Bouclier de bague de bras de suspension avant inférieur avant pour Land Rover Discovery, Range Rover et Range Rover Sport

Marque	Supreme	Produit	Bras de suspension	Date	Septembre 2021
Numéros de pièce	CMS101483 et CMS101484

Figure 1. Les bras de suspension avant inférieurs avant Mevotech Supreme CMS101483 et CMS101484 sont conçus pour loger le bouclier de bague d'origine (mis en évidence dans l'encadré bleu à droite).

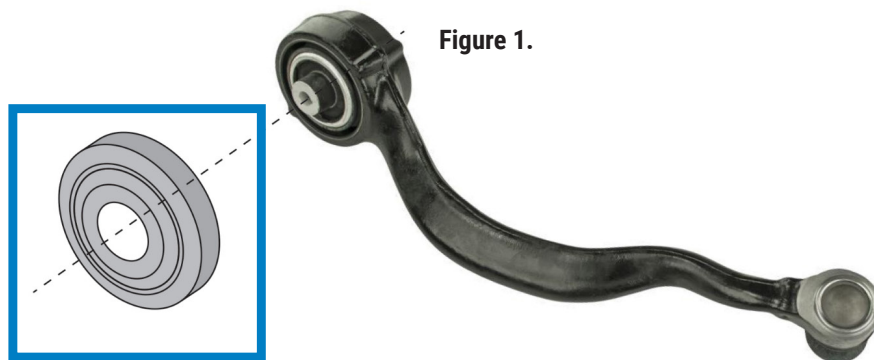
Lors de l'entretien des bras de suspension avant inférieurs avant sur les applications ci-dessous, le technicien professionnel peut remarquer une différence entre le composant d'origine et le bras de suspension Mevotech Supreme de remplacement au niveau de l'extrémité de la bague orientée vers l'extérieur.

Les bras de suspension inférieurs avant Mevotech Supreme CMS101483 et CMS101484 ont été construits pour accueillir le bouclier de bague d'origine. **Voir Figure 1.**

- Noter l'orientation correcte de l'installation, puis retirer le bouclier de la bague du bras de suspension d'origine.
- Inspecter le bouclier pour vérifier qu'il n'est pas endommagé ou non conforme aux spécifications. (Il ne faut pas le réutiliser s'il est endommagé, perforé ou hors spécifications.)
- Installer le bouclier sur le bras de suspension de remplacement Mevotech.
